Mission régionale d'autorité environnementale
Grand Est

**Avis délibéré sur le projet de Plan local d'urbanisme intercommunal
(PLUi) de la communauté de communes
du Pays rethélois (08)**

n°MRAe 2023AGE50

Figure 1 : Extrait de l'étude d'impact du projet photovoltaïque d'Amagne et extrait du plan de zonage du PLUi

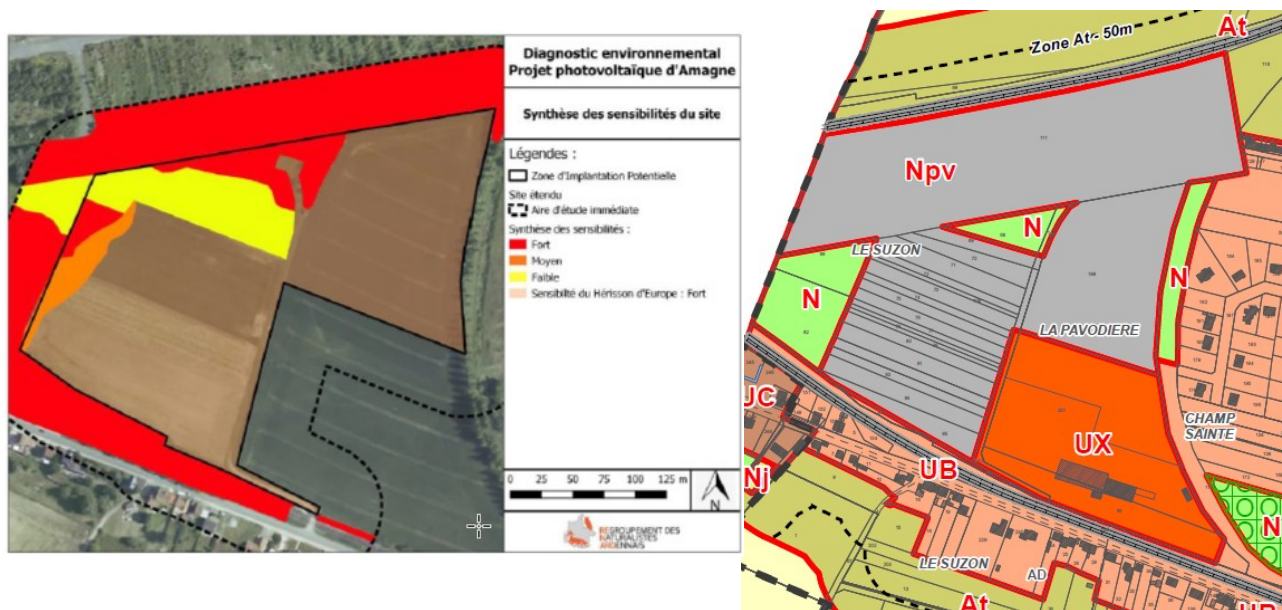
L'Ae précise que le projet de centrale photovoltaïque sur la commune d'Amagne a fait l'objet d'un avis de l'Ae en date du 10 mai 2021³⁸, et portait sur une superficie de 5,5 ha. L'Ae constate que le PLUi classe en zone Npv un secteur (emprise SNCF selon l'étude d'impact du projet) qui avait été écartée du projet en raison d'enjeux écologiques forts.

L'Ae recommande à la CCPR de reclasser une partie du secteur Npv (emprise SNCF selon l'étude d'impact du projet) en zone naturelle N afin d'être cohérent avec l'étude d'impact du projet de centrale photovoltaïque d'Amagne.
